Onderwerp Beantwoording vragen ex art. 38 RvO PVV over werkzaamheden
zuidelijke ringweg
Steller Jeroen Engels

Hierbij doen wij u toekomen het antwoord op de door de heer A.J.M. van Kesteren van de Partij voor de Vrijheid gestelde vragen ex art. 38 RvO over werkzaamheden aan de zuidelijke ringweg.

Afbeelding: principe bemaling

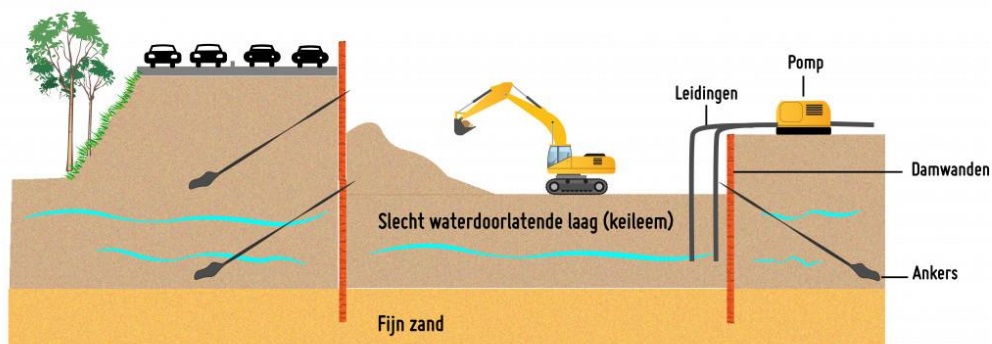
3. *Elke aannemer wordt geacht zich aan de regels en voorwaarden van een MER-rapportage te houden. Kan het College van B&W aangeven waarom de aannemer slechts een deel van de verdiepte ligging in onderwaterbeton uitvoert en niet in z'n geheel wat het Deltares-rapport en de MER-rapportage voorschrijven? En zo nee waarom niet?*

De aannemer dient zich te houden aan de eisen die gesteld zijn in de MER en het contract. Het principe van "grondwaterneutraal bouwen" wordt niet losgelaten, noch voor de bouwfase, noch voor gebruiksfase. Wel wordt er grondwater onttrokken in het westelijk deel van de bouwkuip voor de verdiepte ligging. Begin 2020 is aan de westzijde ter hoogte van het Sterrebos een pompproef uitgevoerd om het effect van de bemaling op de omgeving en het Sterrebos te toetsen. Vernatting of verdroging van het Sterrebos en omgeving moet worden voorkomen.

Uit de pompproof blijkt dat het Sterrebos en omgeving geen nadelige effecten ondervinden van de gekozen bouwmethode. Ook is gebleken dat het terugpompen van grondwater een geschikte beheersmaatregel is

Voornaamste reden dat in het westelijk deel van de bouwkuip bemalen kan worden, is het feit dat de grondslag dit mogelijk maakt. Een slechtwaterdoorlatende laag van keileem zorgt voor een scheiding tussen ondiep (freatisch) grondwater en diep (1e watervoerende pakket) grondwater. De bemaling onttrekt grondwater uit het diepe pakket, zonder het ondiepe grondwater te beïnvloeden.

Verandering van ondiepe grondwaterstand is onwenselijk, vanwege eventuele effecten op bebouwing en groen. Overigens kent de ondiepe grondwaterstand altijd een natuurlijke fluctuatie als gevolg van natte en droge periodes.
